RELATÓRIO DE FISCALIZAÇÃO DE SEGURANÇA DO TRABALHO

Data: 28/09/2026 · 11:39
Obra: 224
Vistoria por: Reginaldo Eder
código 224-murbgfv2

UNIDADE DE ENSINO 224 — ELIZA DE OLIVEIRA RIBEIRO		MUNICÍPIO ITAPEVI / SP	TIPO DE OBRA Reforma
CONTRATO FDE 70/00338/26-001-001	PI 2026/00492	ORDEM DE SERVIÇO 70/00338/26	CÓDIGO FDE —
EMPREITEIRO ANTONIO CABELO	CONTRATADA B&B ENGENHARIA E CONSTRUÇÕES LTDA	FASE DA OBRA NA VISTORIA Organização e limpeza pré eleições	
RESPONSÁVEL TÉCNICO —	ENCARREGADO / PREPOSTO —	RESPONSÁVEL PELA VISTORIA (SST) Reginaldo Eder	REGISTRO PROFISSIONAL —
ENGENHEIRO RESPONSÁVEL LEONARDO	FISCAL FDE RODRIGO	PRAZO CONTRATUAL 270 dias	ENDEREÇO RUA, Luiza Prebotti Tasso 360
PRAZO DECORRIDO NA DATA DA VISTORIA início 04/05/2026 · término previsto 04/02/2027 · decorridos 147 de 276 dias (53%) · restam 129 dias na data da vistoria

NC 1 · Piso com desnível acima, sentido do pátio para as salas de aula, falta dos recortes dos pisos no início da rampa, falta das soleiras das portas.

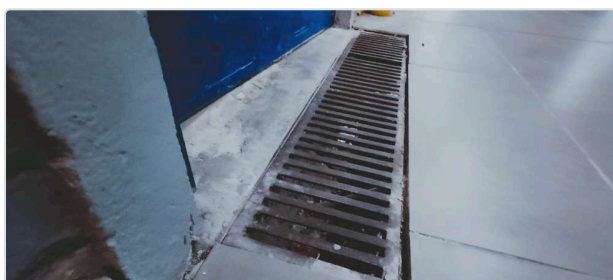
Local Piso

Risco Entorses, luxações, quedas e até fraturas

Ação corretiva Assentamento das peças faltantes com extrema urgência

Prazo 02/10/2026
